F	泰翰五金 有限公司	般公差	尺寸範圍	容許差	繪圖	李念融	日期	103.01.29	表面處理	滲碳	機種	LY-1318
			1-4	$\pm 0.05$	核准		日期		硬度	HRC35~40°	件名	主軸-20牙
			4-16	$\pm 0.07$	版次	A	日期	107.06.26	材質	S45C		
			16-63	$\pm 0.1$	單位	mm	件號	02	比例	1 : 1	圖號	M23102-002
			63-250	$\pm 0.2$								
250-1000	$\pm 0.3$

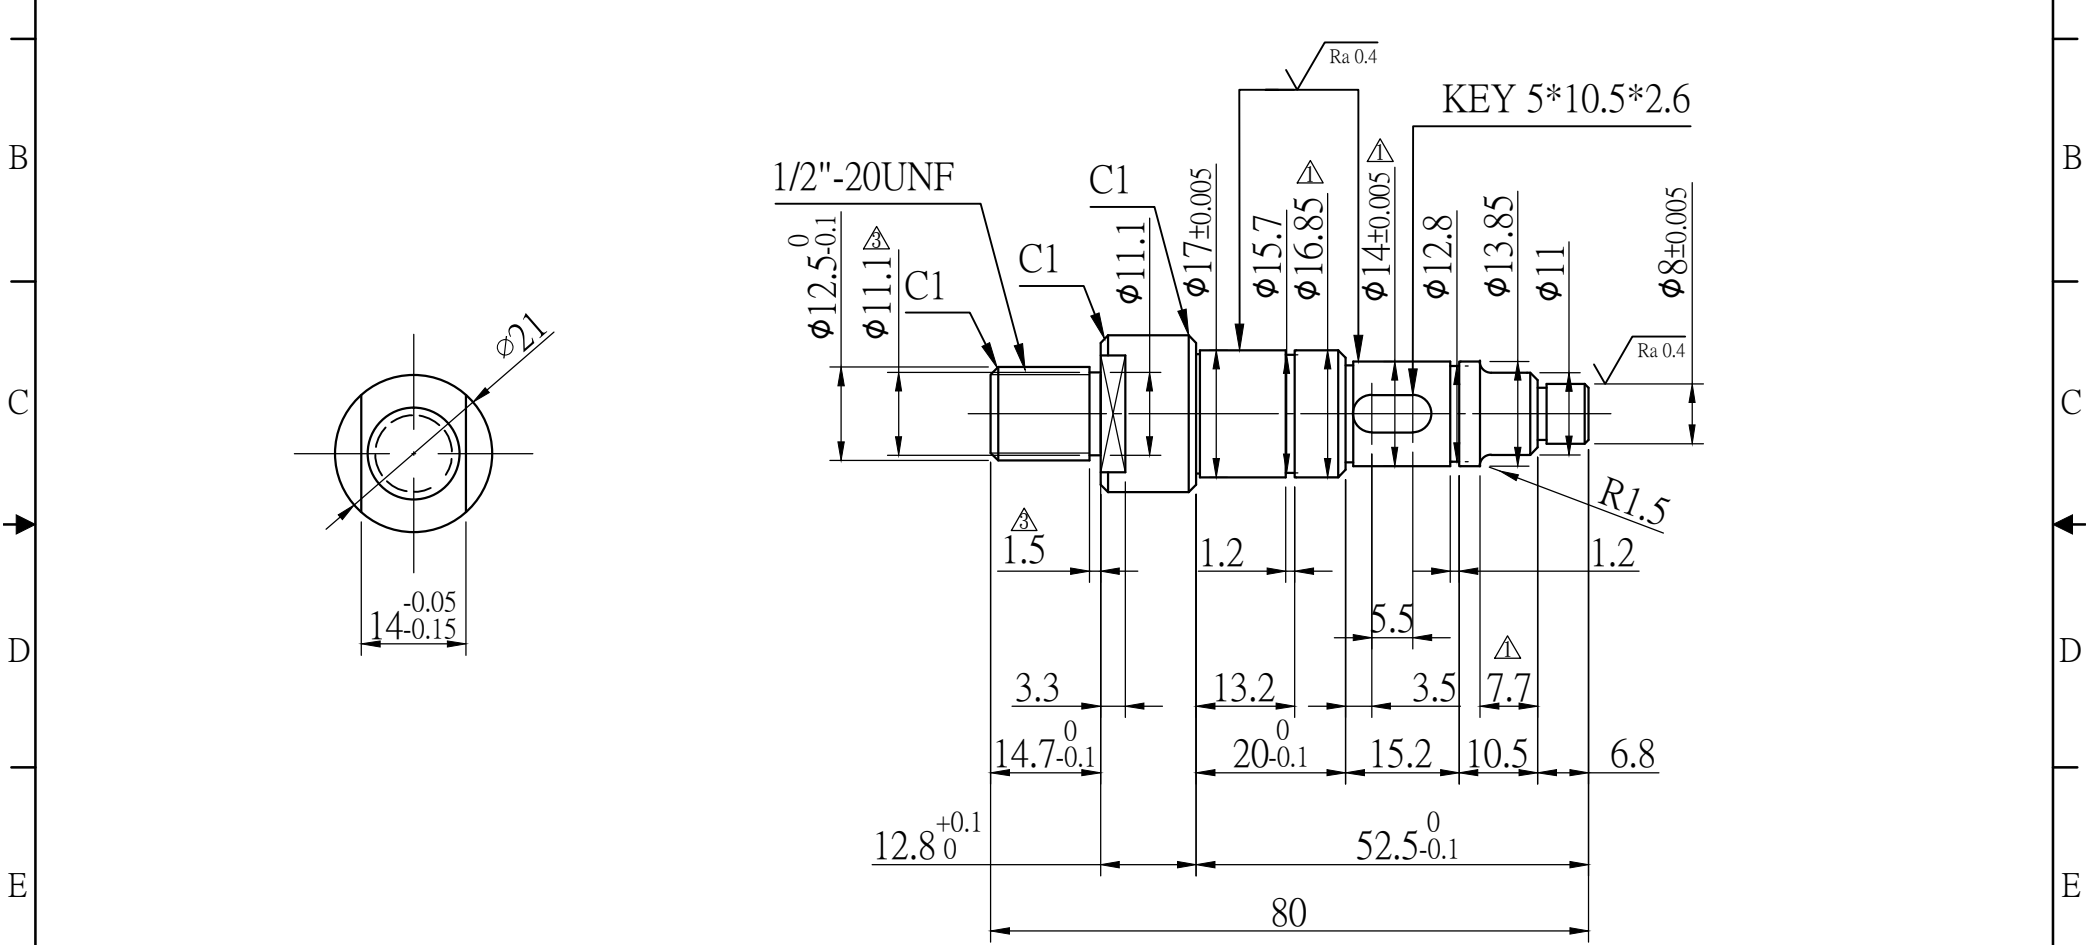
編號	更改內容	更改者	日期
△	新增距離7.7及外徑 $\phi 16.85$ , 外徑公差 $\phi 14 \pm 0.005$ .	Lee	104.06.17
△	修改牙與 $\phi 21$ 之端面不可車溝槽.	Lee	104.06.17
△	修改回牙根部有車削溝槽	Lee	107.06.26
